SEPE « Les Havettes »

Dossier de Complément

DOCUMENT PRINCIPAL

JUILLET 2018

Photomontage n°68 depuis le 1^{er} étage du château : **éoliennes non visibles**

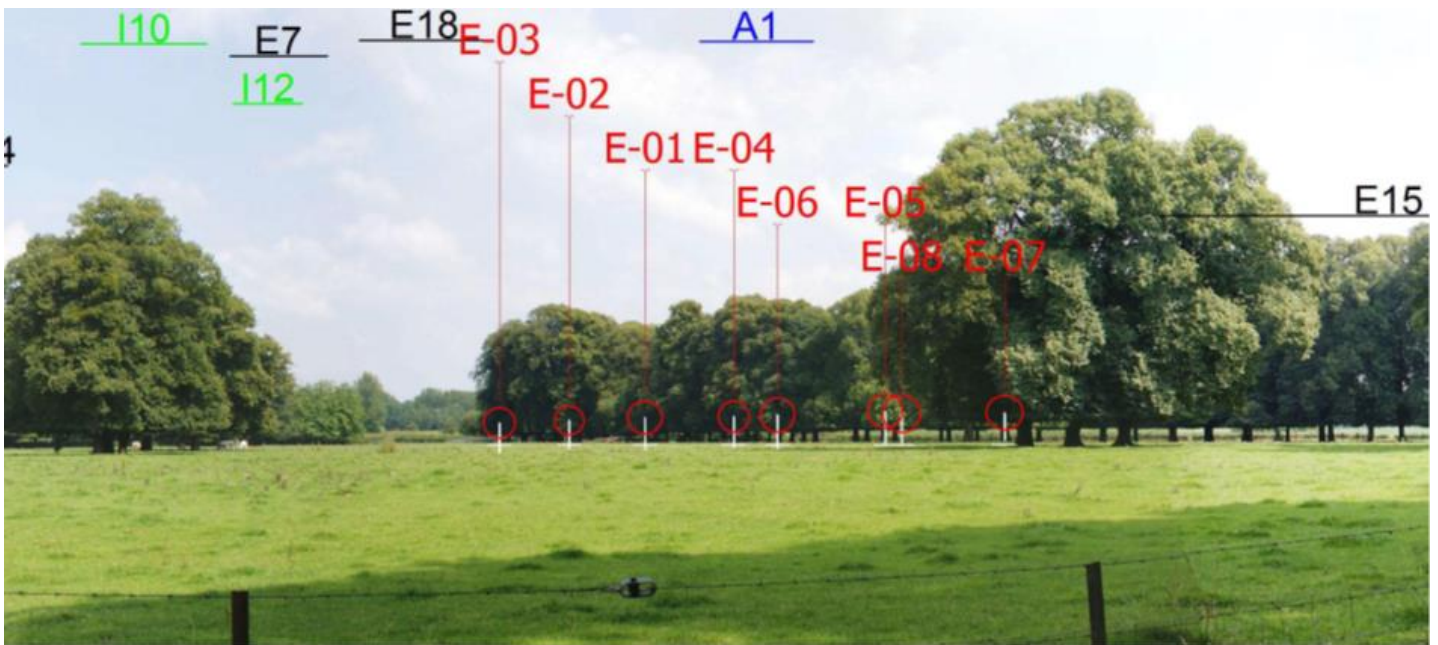
« Les compléments précédents n'ont pas permis de lever l'avis défavorable de l'UDAP »

Le photomontage n°68 montre que depuis le 1^{er} étage du château, les éoliennes ne seront pas visibles.

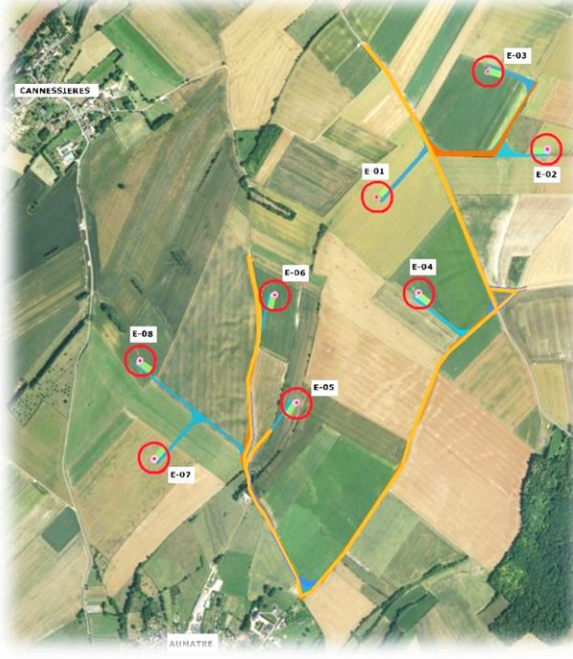
- «
- ces surfaces apparaissent néanmoins importantes
 - Il n'a pas été établi d'argumentaire quantifié et objectif d'optimisation entre les différentes possibilités d'implantation
 - cet aspect mériterait d'être complété pour la bonne information du public et des parties concernées »

Trois principes d'implantation ont été imaginés sur le plan paysager. Ces variantes ont été analysées à l'aide de **photomontages**.

EXEMPLE AVEC LE PHOTOMONTAGE N°4

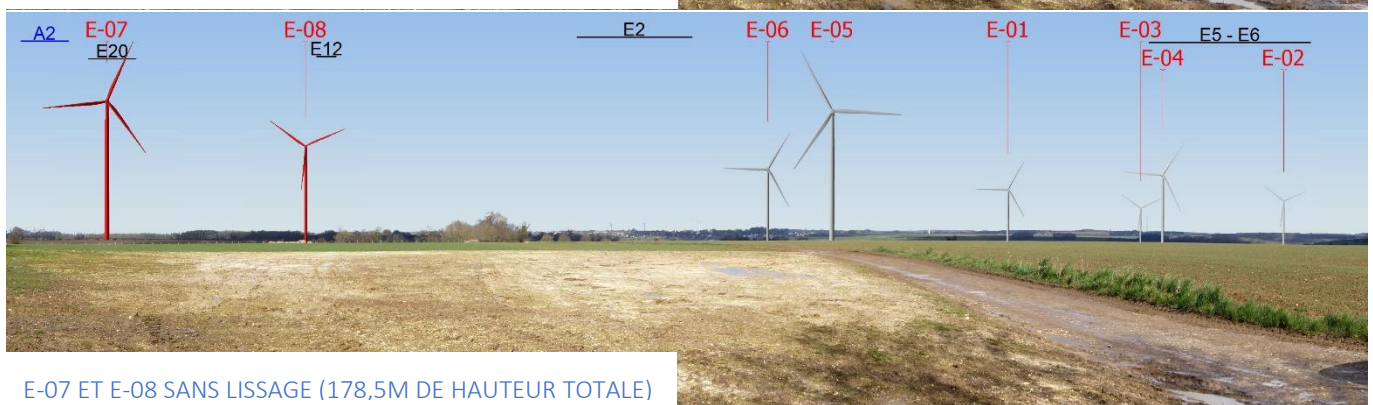
« L'argument de l'effet de lissage des hauteurs totales par le recours à des éoliennes de hauteurs de mâts différentes apparaît particulier dans la mesure où ce sont bien les hauteurs totales qui sont déterminantes pour l'implication et la détection de ces éléments étrangers et qui plus est animés, dans le paysage. Il n'est pas argumenté sur le fait que des mâts de taille réduite (des E07 et E08) de 91 m pour l'ensemble des éoliennes, et le « non lissage » qui en résulterait, serait moins performants au plan de l'environnement et de l'impact visuel.

Cet argument de lissage mériterait quelques explications et justifications complémentaires. »

- ➔ Sans le lissage, E-08 et notamment E-07 sont beaucoup plus prégnants visuellement.
- ➔ Le lissage permet d'homogénéiser la hauteur du parc depuis ce point de vue proche.

Carte 8 - Plan détaillé de l'installation

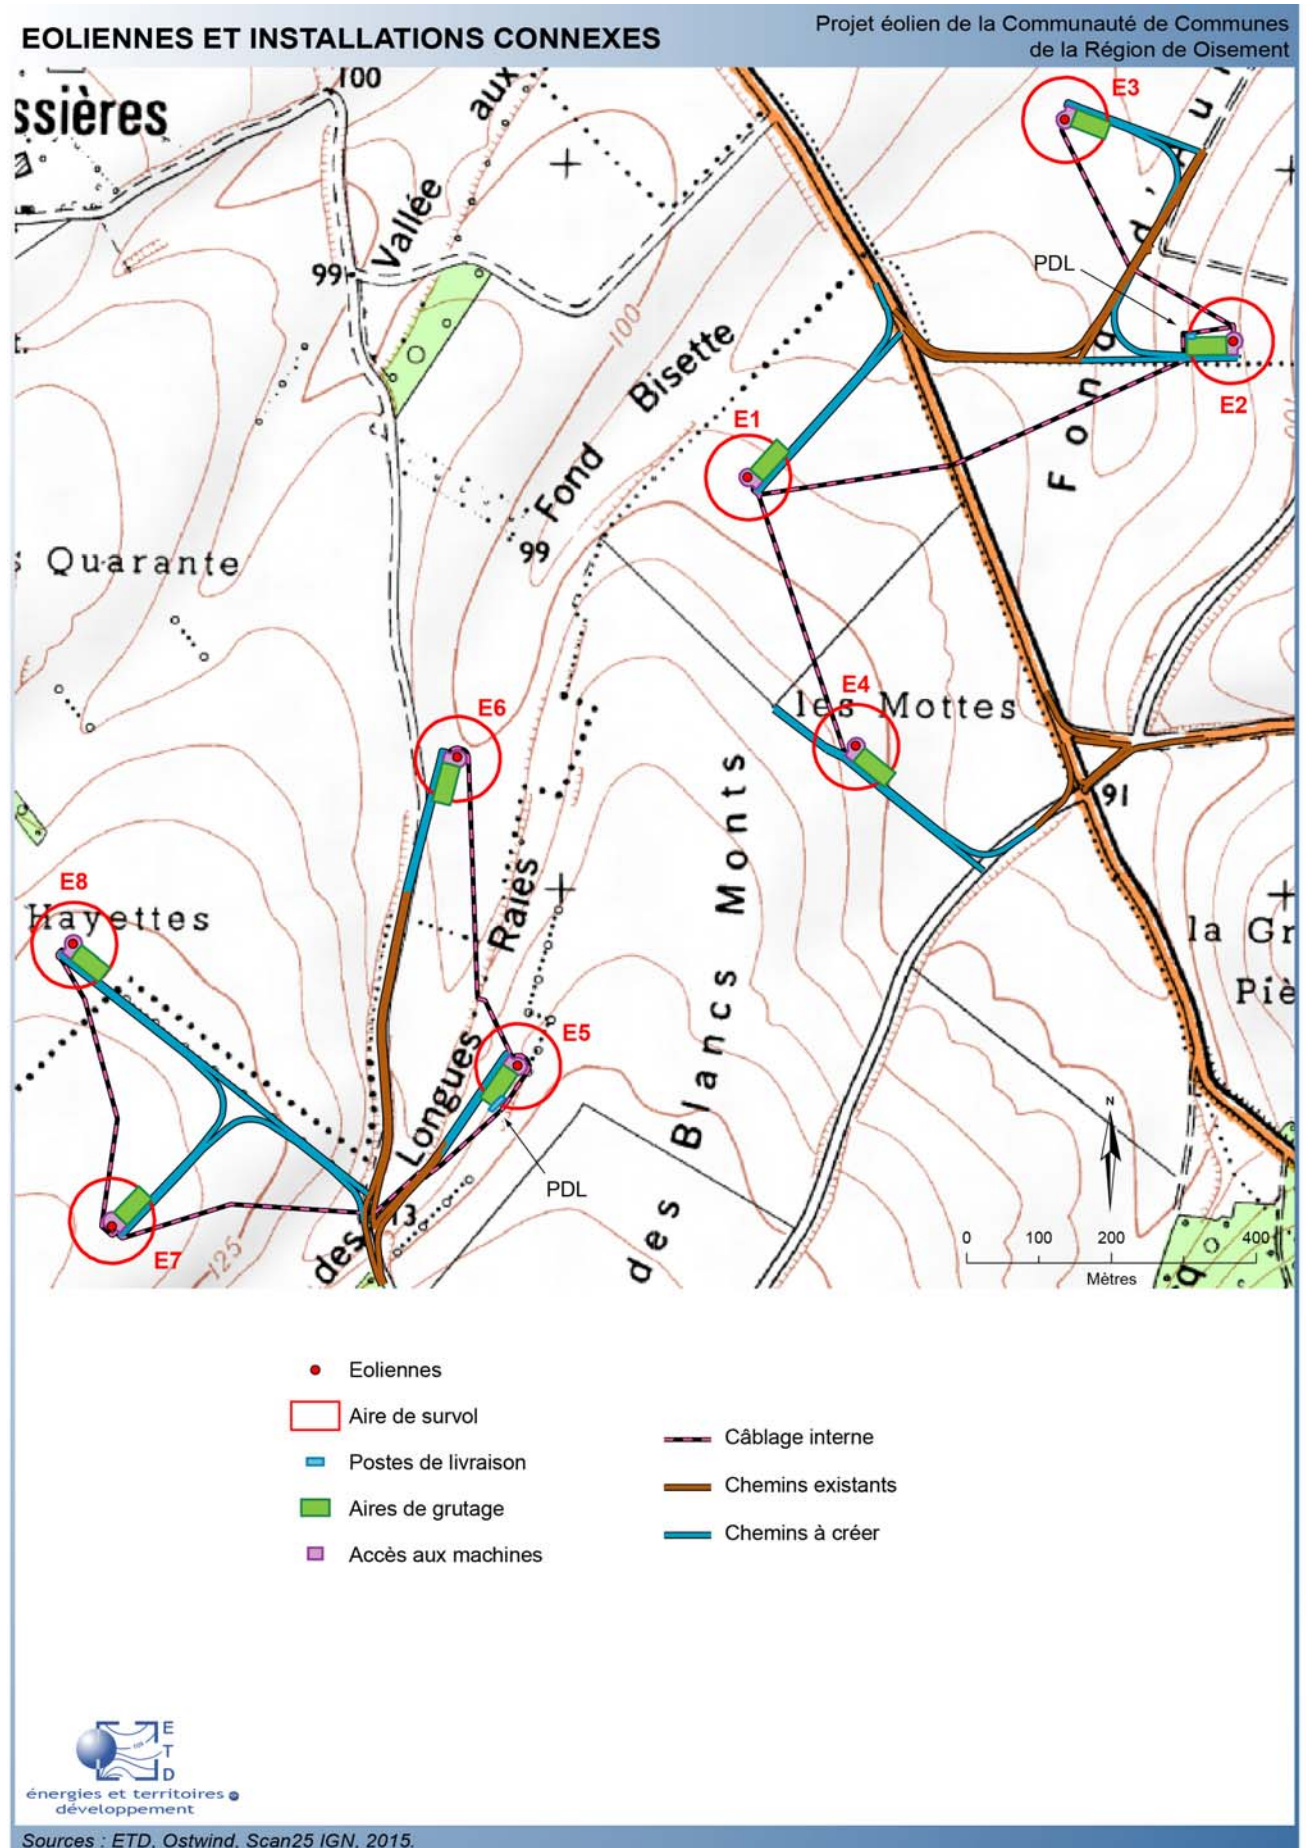
« Certains câblages autres qui ne sont pas « câblages intérieurs » figurent encore comme tels de par la charte graphique de leurs tracés et la légende des plans, notamment aux pages 23 de l'EI ainsi que 42 et 43 des EDD, et sur le plan U 10.2 page 31/88 pour Mottes et pour Havettes, ainsi qu'à divers endroits du Volet paysager.

Ces cartes restent à rectifier. »

- ✓ Carte 5 page 24 de l'étude d'impact(cf. étude d'impact mise à jour en [Annexe 11](#))
- ✓ Cartes en page 42 (version V117) et 43 (version N117) de l'étude de dangers (extraits disponibles en [Annexe 9](#)).
- ✓ Plan U10.2 page 31/88 du dossier d'urbanisme (extraits disponibles en [Annexe 9](#)).
- ✓ Carte 45 page 172 de l'expertise paysagère(extraits disponibles en [Annexe 9](#)).
- ✓ Carte 22 et carte 23 de l'atlas d'expertise écologique (devenues respectivement cartes 22 et 25 cf. [Annexe 10](#)).
